福島第一原子力発電所 特定原子力施設に係る実施計画変更比較表（第Ⅲ章 第1編）

福島第一原子力発電所 特定原子力施設に係る実施計画変更比較表（第Ⅲ章 第2編）

図3.1-1 周辺監視区域図

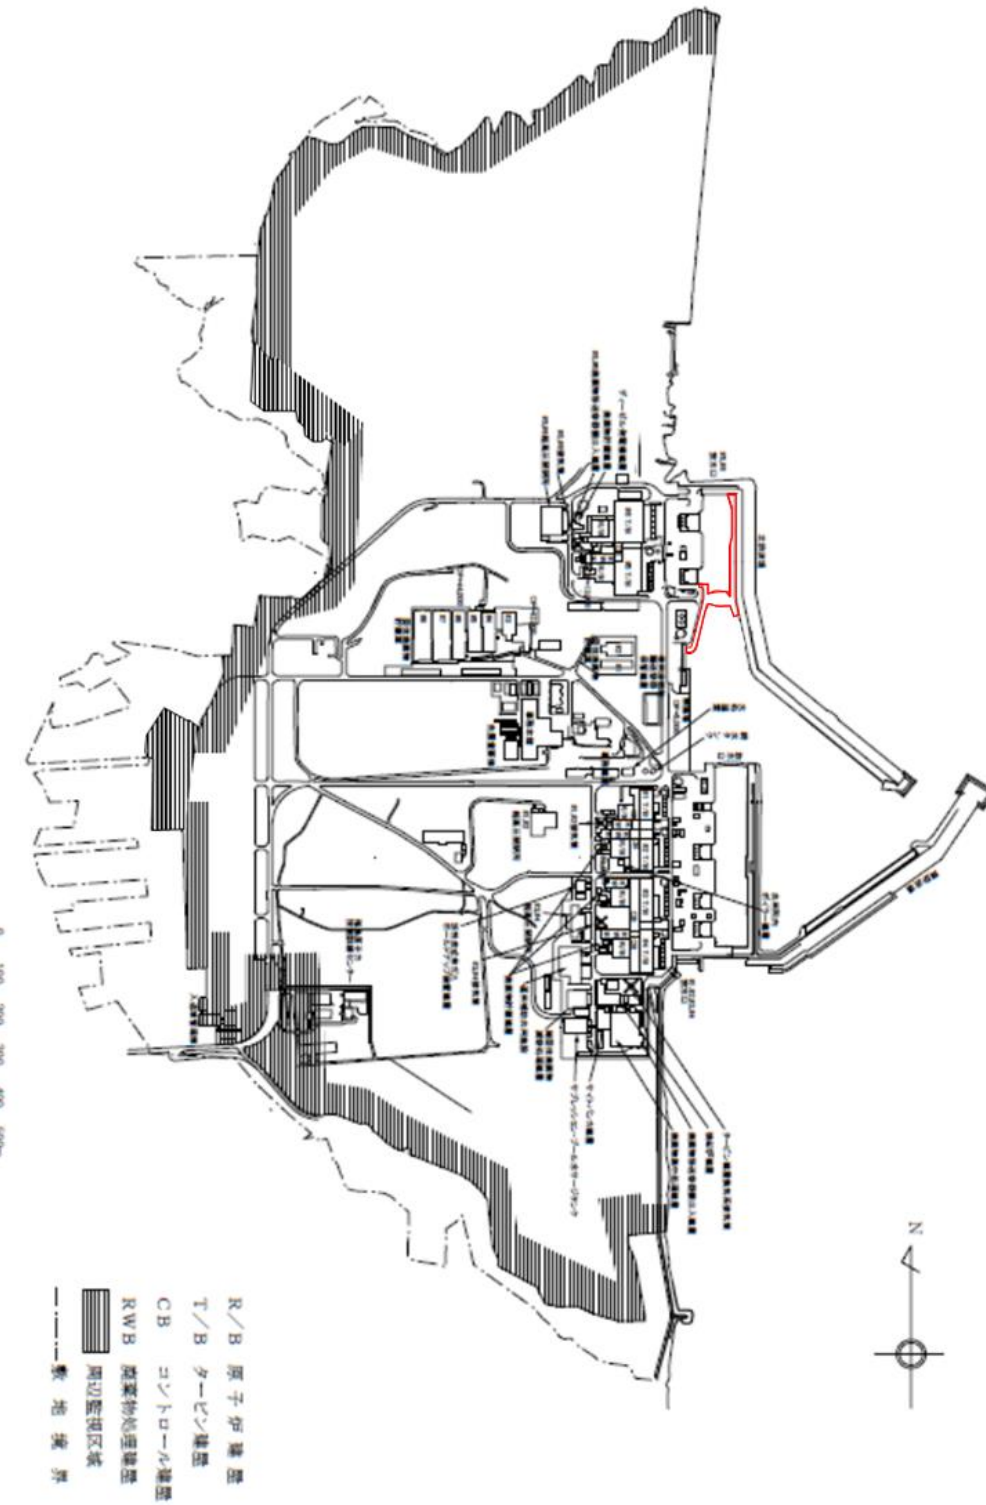
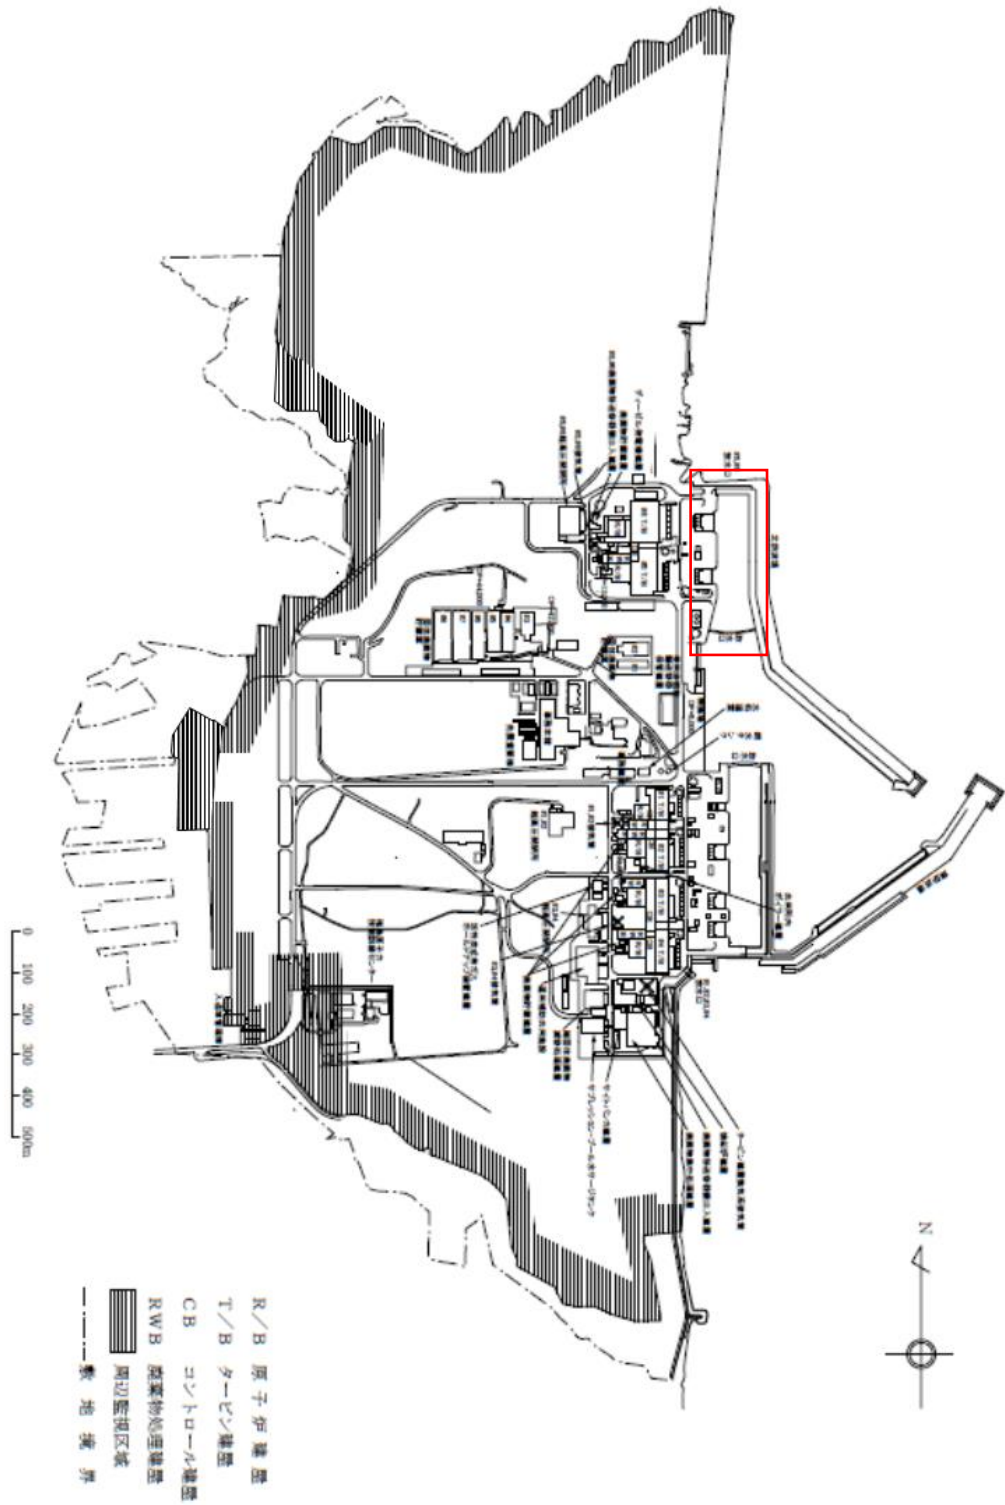
5号機取水口廻りのALPS
処理水海洋放出設備設置に伴
う図面の変更

図3 排水路のモニタリング計画 (サンプリング箇所)

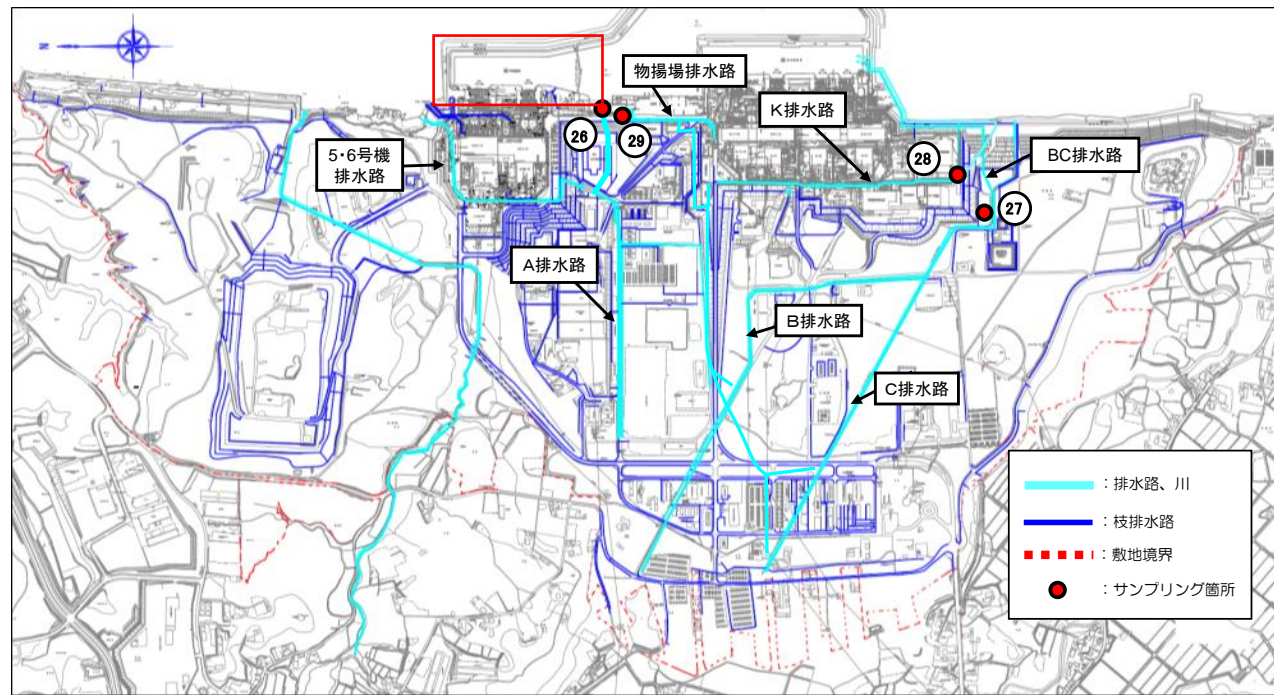
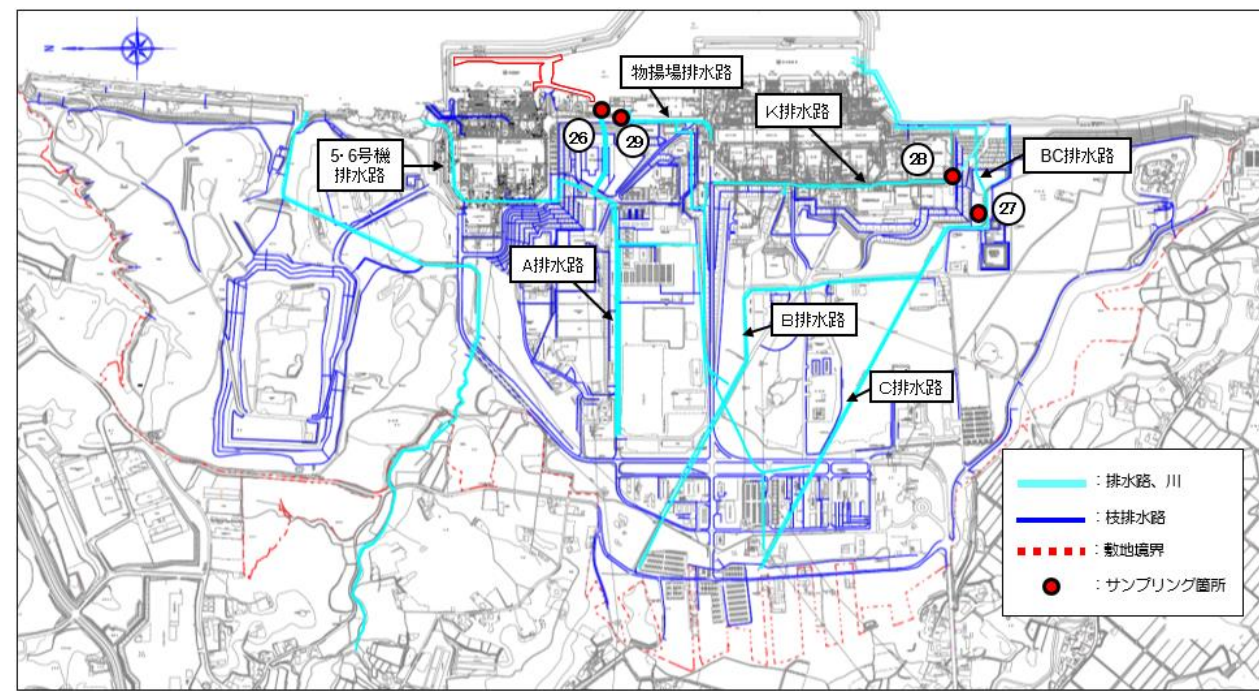
5号機取水口廻りのALPS処理水海洋放出設備設置に伴う図面の変更
